Znak: RI.271.2.1.2018

Jastrzębia, dnia 20.03.2018r.

dotyczy: przetargu nieograniczonego na „ODNAWIALNE ŹRÓDŁA ENERGII NA TERENIE GMINY JASTRZĘBIA”.

Pytanie 31

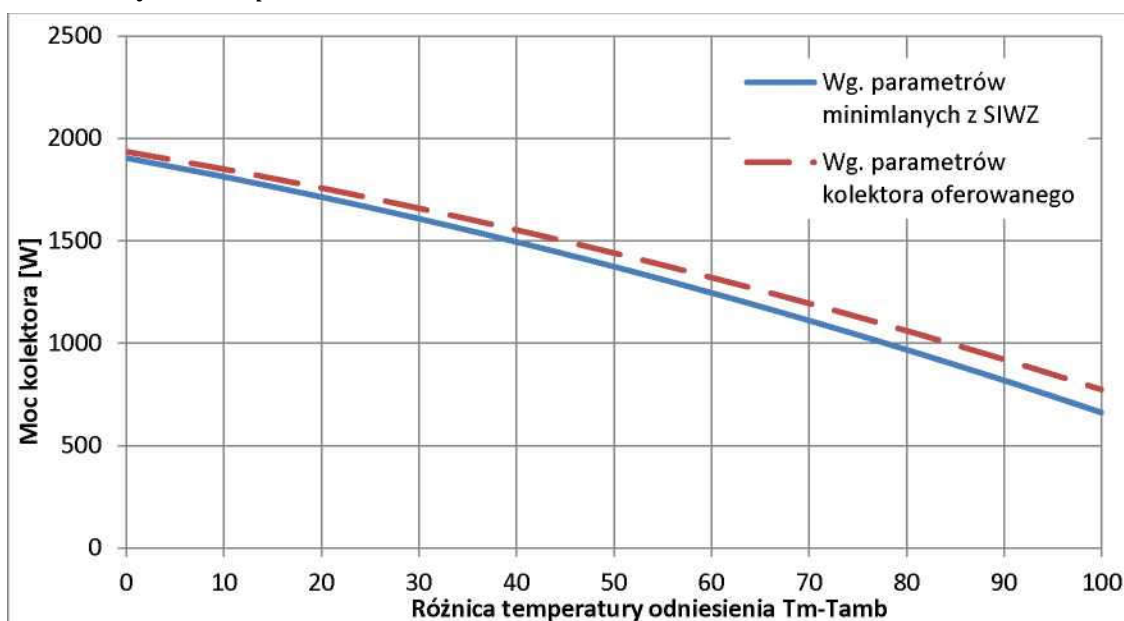
W opisie przedmiotu zamówienia Zamawiający podał jako minimalne parametry kolektora słonecznego:

- powierzchnia czynna / absorbera: nie mniej niż 2,28 m²,
- powierzchnia brutto: większa niż 2,5 m²,
- sprawność optyczna do powierzchni czynnej: nie mniej niż 83,5%,
- współczynnika strat a1 do powierzchni czynnej: nie więcej niż 3,85 W/(m²K),
- współczynnika strat a2 do powierzchni czynnej: nie więcej niż 0,016 W/(m²K²).

Na podstawie powyższych parametrów wskazanych przez Zamawiającego, obliczone wartości mocy w poszczególnych punktach różnicy temperatury dT oraz przy natężeniu promieniowania $G = 1000 \text{ W/m}^2$ wynoszą odpowiednio:

- 1904 W (dla $dT = 0\text{K}$ i $G = 1000 \text{ W/m}^2$)
- 1812 W (dla $dT = 10\text{K}$ i $G = 1000 \text{ W/m}^2$)
- **1608 W (dla $dT = 30\text{K}$ i $G = 1000 \text{ W/m}^2$)**
- 1374 W (dla $dT = 50\text{K}$ i $G = 1000 \text{ W/m}^2$)
- 1111 W (dla $dT = 70\text{K}$ i $G = 1000 \text{ W/m}^2$)

przy czym dla różnicy temperatury dT równej 30K, Zamawiający wprost określił minimalną moc na poziomie **1630 W**.

Dla każdego kolektora słonecznego w dostępnych publicznie wynikach badań w ramach certyfikacji Solar Keymark, prezentowane są obliczone moce zawsze dla takich samych charakterystycznych warunków odniesienia, co także dla osób mniej zorientowanych umożliwia proste, jednoznaczne i bezpośrednie porównywanie mocy kolektorów, a w przypadku przedmiotowego postępowania ocenę spełnienia wymaganych parametrów minimalnych. Postawienie wymagań co do wydajności kolektora słonecznego wyłącznie w postaci wymaganej mocy minimalnej kolektora, umożliwia Zamawiającemu uzyskanie kolektora o wyższej wydajności cieplnej i osiągnięcie wyższego efektu ekologicznego niż wynika z wymagań opisanych w SIWZ. Jednocześnie zamawiający nie będzie ograniczał konkurencji, poprzez niedopuszczenie do zastosowania produktów o wyższej wydajności, co łatwo robić wprowadzając wiele szczegółowych parametrów, jak jest to zrobione w obecnej specyfikacji, na przykład w postaci współczynników sprawności. Parametry te osobno nie wskazują na wydajność cieplną kolektora słonecznego, a dopiero wyliczona na ich podstawie moc dla różnych warunków pracy pozwala na dokonanie obiektywnego porównania oferowanych kolektorów. Przyjęty opis przedmiotu zamówienia, z obecną treścią w zakresie kolektorów słonecznych narusza zasady konkurencji co jest sprzeczne z prawidłowym wydatkowaniem środków publicznych, gdyż nie dopuszcza

do zastosowania oferowanego przez nas kolektora lepszego, o wyższej wydajności cieplnej w każdych warunkach pracy. Zobrazowane zostało to na poniższym wykresie: **W związku z powyższym, prosimy o dopuszczenie do zastosowania w zakresie równoważności przyjętych rozwiązań kolektora słonecznego o powierzchni brutto nie większej niż 2,5 m² pod warunkiem zaoferowania kolektora, którego moc dla różnicy temperatury dT wynoszącej odpowiednio 0K, 10K, 30K, 50K i 70K jest całym zakresie pracy wyższa niż moc kolektora według wymagań Zamawiającego.**

Tak zamawiający dopuszcza kolektor o powierzchni brutto mniejszej pod warunkiem spełnienia pozostałych parametrów technicznych kolektora zawartym w Opisie przedmiotu zamówienia w pkt 6.1 Kolektory słoneczne.
